## Доработки плат ревизии А до ревизии С1

## Доработки плат ревизий А, В, С, С1 и D для поддержки TURBO FDC

### A-3. Подтяжка сигнала /AVR\_CS

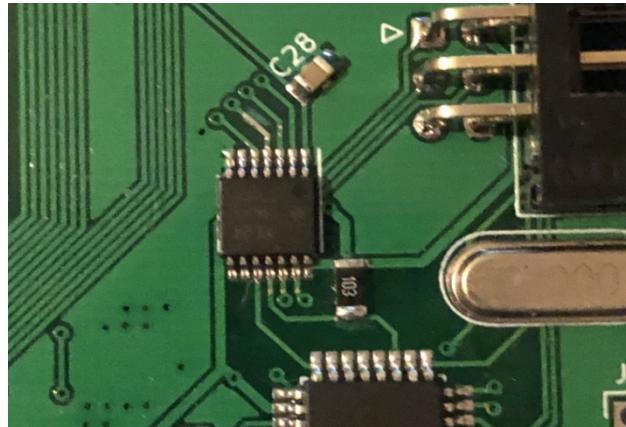
Обязательна. Устанавливается резистор **10к** типоразмера **1206** непосредственно на **пин 11** микросхемы **Atmega328p** и шину питания **+5В**. Доработку можно организовать с верхней стороны платы, аккуратно зачистив и залудив дорожки и припаяв на них резистор:

### A-5. Питание CF-карты 3.3В вместо 5В

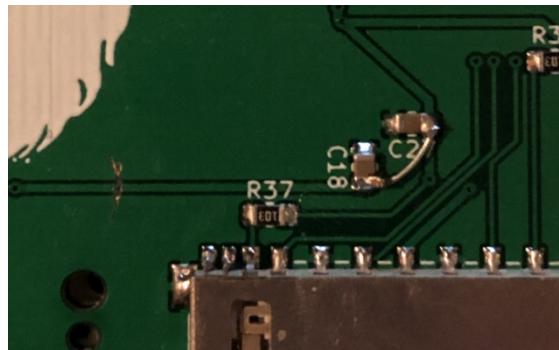
Как показала практика, не все CF карты нормально работают при питании **5В** и **3.3В** логических уровнях. Доработка представляет из себя перерезание дорожки питания **5В** питания CF-карты (с обратной стороны платы) и пробрасыванием перемычки на ближайшую шину **3.3В**.

## A-7. Отключение линии ASDO от SD-карты (pin 2 CMD), подключение pin 2 SD-карты к PIN\_115 FPGA.

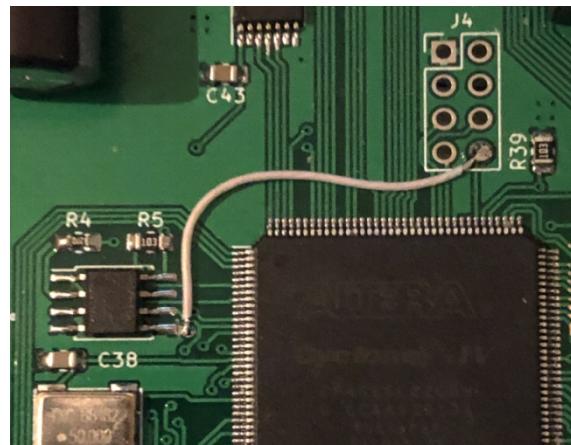
В некоторых случаях с некоторыми (современными) SD-картками наблюдается ситуация, когда SD-карта после подачи питания на плату остается в зависшем состоянии SDIO вместо ожидаемого SPI, без возможности перевести программно карту в режим SPI. Вероятно, проблема возникает из-за того, что во время загрузки конфигурации по шине SPI из SPI Flash конфигурационного устройства в FPGA возникает какая-то последовательность на шине SPI, из-за которой карта переходит в такое залипшее состояние. Суть доработки – вынос линии SD DI на отдельный пин FPGA (PIN\_115), чтобы в момент загрузки конфигурации и работы с flash-памятью это никак не влияло на состояние SD-карты.

### В-2. Установить подтяжку 10к на линию /AVR\_CS

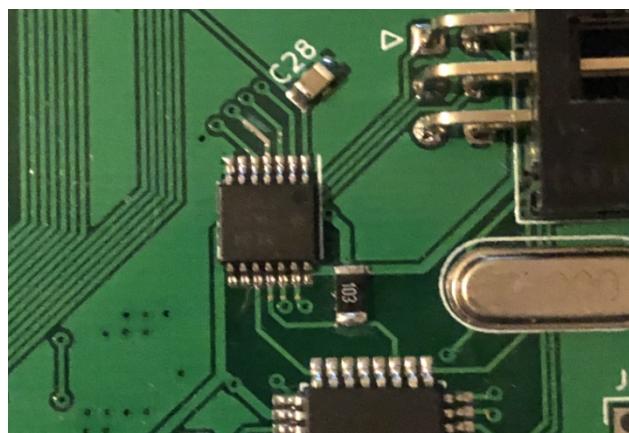
Устанавливается резистор **10к** типоразмера **1206** непосредственно на **пин 11** микросхемы **Atmega328p** и шину питания **+5В**. Доработку можно организовать с верхней стороны платы, аккуратно зачистив и залудив дорожки и припаяв на них резистор:

#### B-4. Питание CF-карты 3.3В вместо 5В

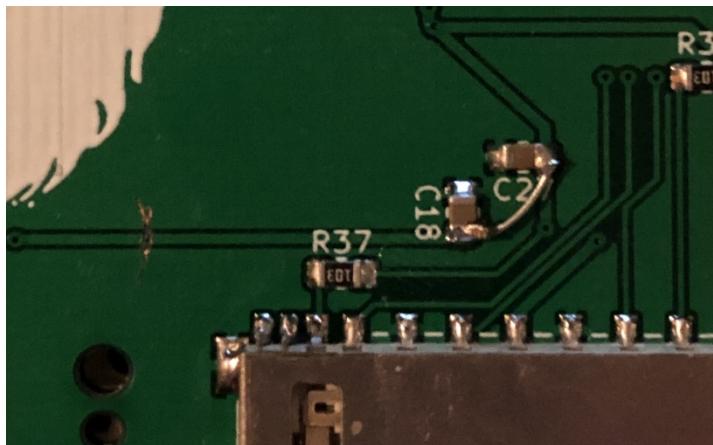
Как показала практика, не все CF карты нормально работают при питании 5В и 3.3В логических уровнях. Доработка представляет из себя перерезание дорожки питания 5В питания CF-карты (с обратной стороны платы) и пробрасыванием перемычки на ближайшую шину 3.3В.

## B-6. Отключение линии ASDO от SD-карты (pin 2 CMD), подключение pin 2 CMD к PIN\_115 FPGA

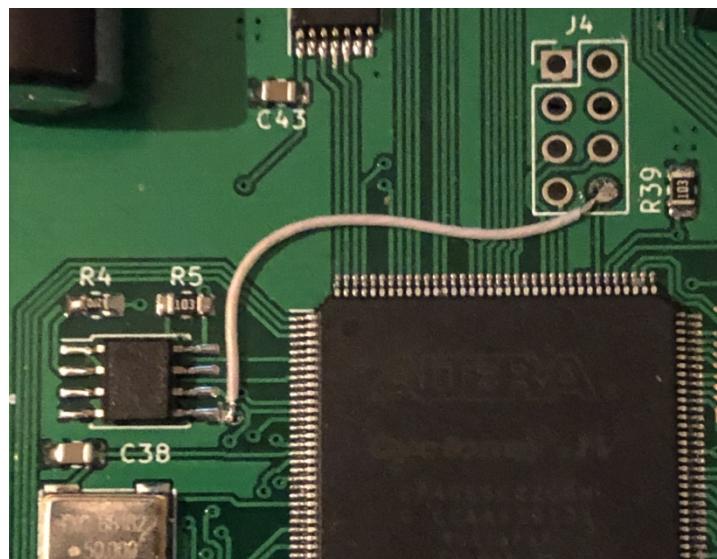
В некоторых случаях с некоторыми (современными) SD-картками наблюдается ситуация, когда SD-карта после подачи питания на плату остается в зависшем состоянии SDIO вместо ожидаемого SPI, без возможности перевести программно карту в режим SPI. Вероятно, проблема возникает из-за того, что во время загрузки конфигурации по шине SPI из SPI Flash конфигурационного устройства в FPGA возникает какая-то последовательность на шине SPI, из-за которой карта переходит в такое залипшее состояние. Суть доработки – вынос линии SD DI на отдельный пин FPGA (PIN\_115), чтобы в момент загрузки конфигурации и работы с flash-памятью это никак не влияло на состояние SD-карты.

### C-1. Отключение линии ASDO от SD-карты (pin 2 CMD), подключение pin 2 CMD к PIN\_115 FPGA

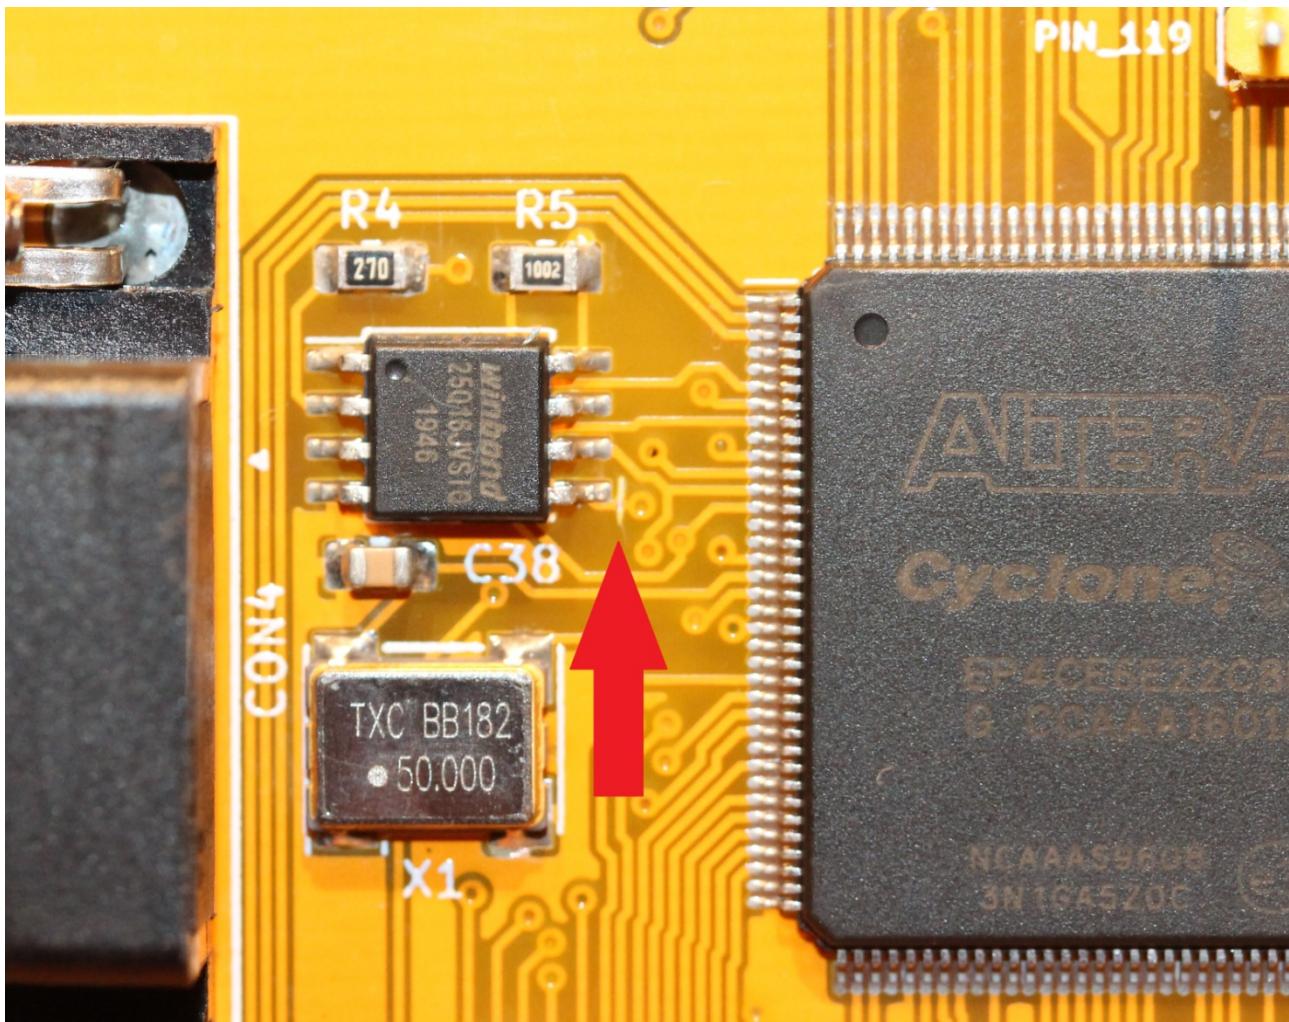
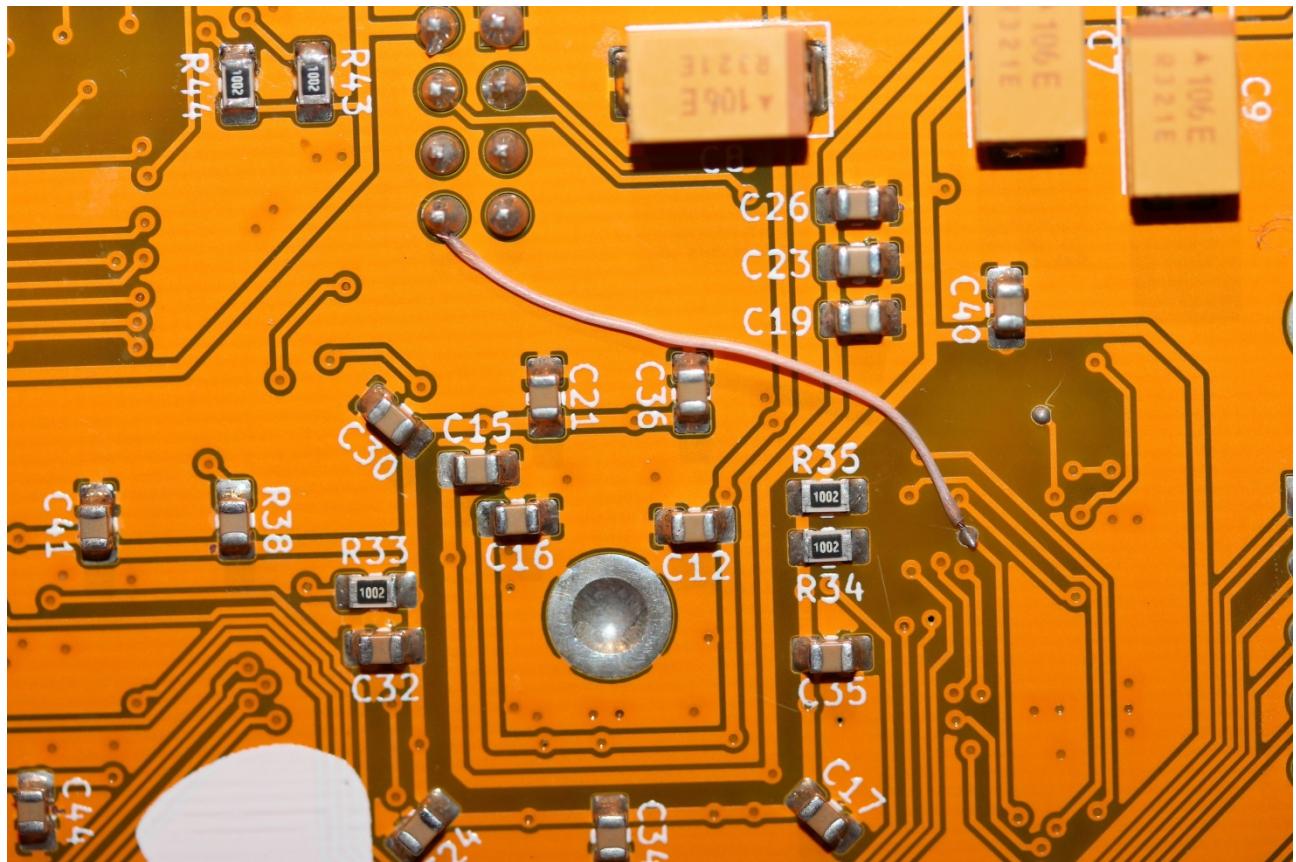
В некоторых случаях с некоторыми (современными) SD-картками наблюдается ситуация, когда SD-карта после подачи питания на плату остается в зависшем состоянии SDIO вместо ожидаемого SPI, без возможности перевести программно карту в режим SPI. Вероятно, проблема возникает из-за того, что во время загрузки конфигурации по шине SPI из SPI Flash конфигурационного устройства в FPGA возникает какая-то последовательность на шине SPI, из-за которой карта переходит в такое залипшее состояние. Суть доработки – вынос линии SD DI на отдельный pin FPGA (PIN\_115), чтобы в момент загрузки конфигурации и работы с flash-памятью это никак не влияло на состояние SD-карты. Разрез дорожки удобно сделать здесь:

А перемычку разместить с обратной стороны платы

## C-2. Замена питания CF-карты с 5В на 3.3В

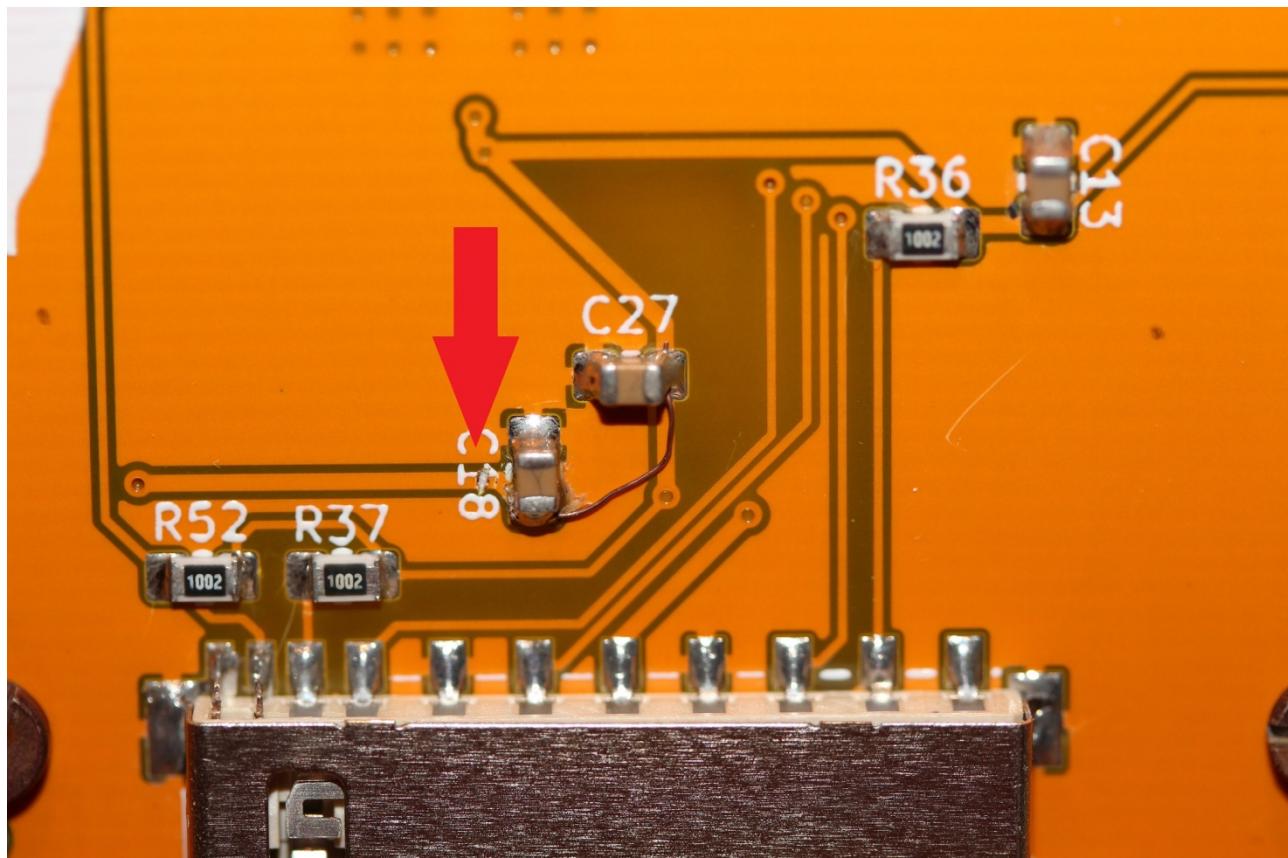
Как показала практика, не все CF карты нормально работают при питании 5В и при этом с 3.3В логическими уровнями. Доработка представляет из себя перерезание дорожки (показано стрелкой) питания 5В питания CF-карты (с обратной стороны платы) и пробрасыванием перемычки на ближайшую шину 3.3В.

### C-3. Соединение пина 44 CF-карты /REG с шиной питания 3.3В

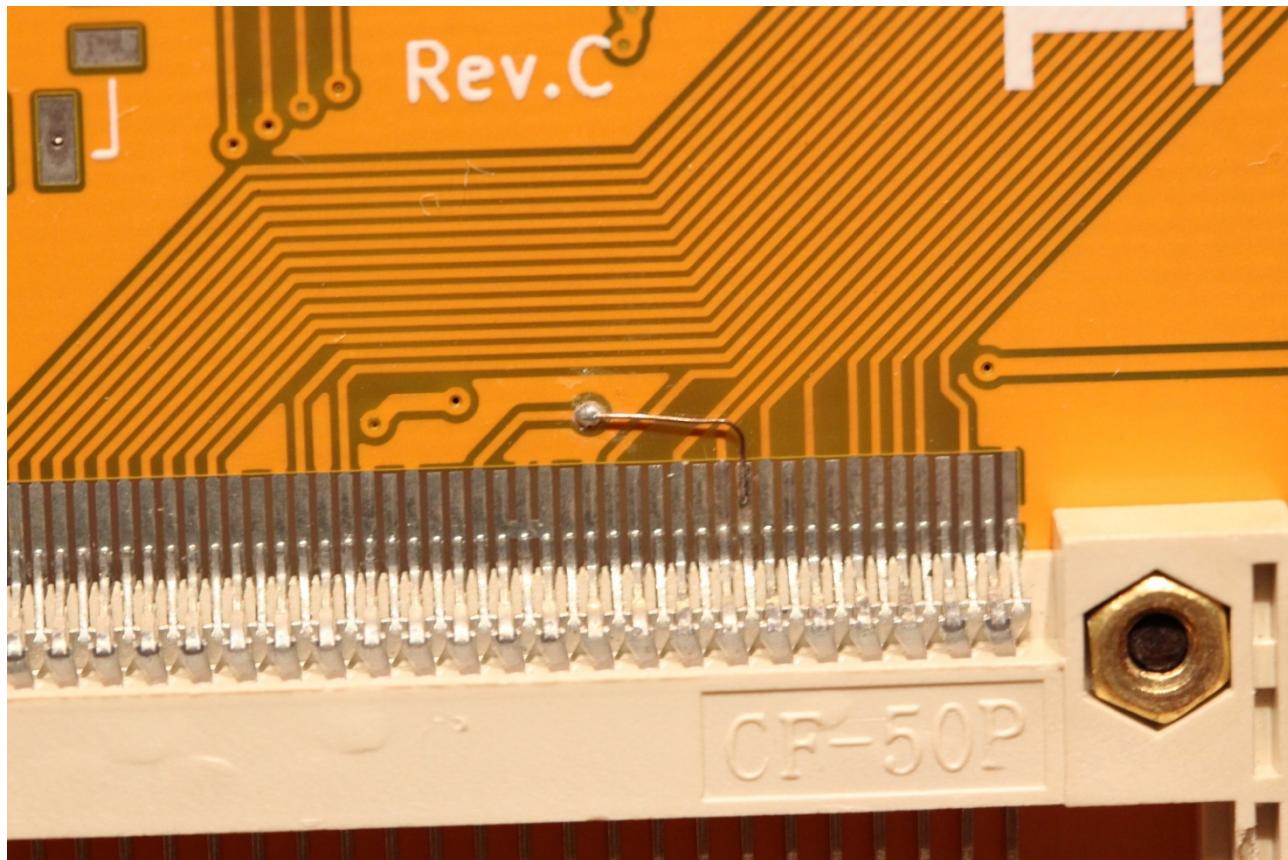
Эта доработка нужна, чтобы максимально охватить все CF-карты, которые потенциально могут работать с платой Karabas-Pro. Выполняется в виде подпаивания к 44 ножке разъема CF и пробрасыванию этого сигнала на ближайшую шину 3.3В.

Фото доработки для плат ревизий А, В, С и С1:

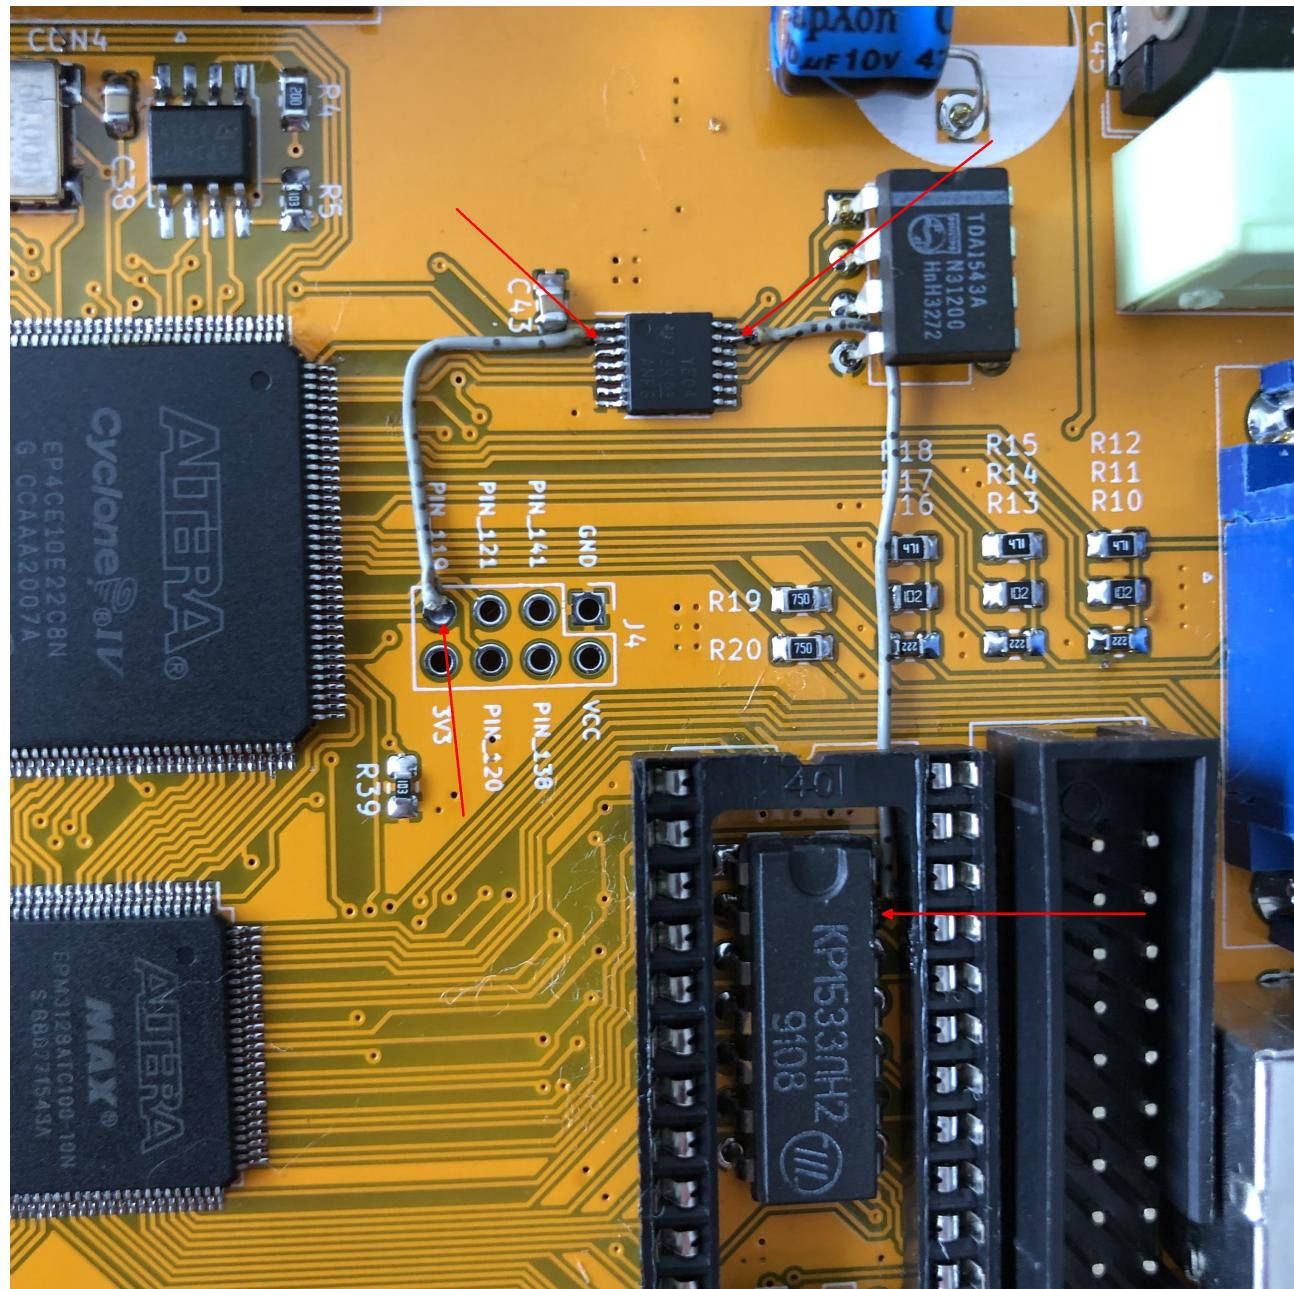
Эта доработка нужна, чтобы использовать поддержку, так называемого, турбирования контроллера дисковода гибких магнитных дисков. Доработка состоит в следующем - необходимо подключить сигнал STEP с 15 вывода U6 MB8877A (или 13 вывода U17) к 13 выводу U7, а 2 вывод U7 подключить к PIN\_119. Выход PIN\_119 выведен на разъем uBus J4.
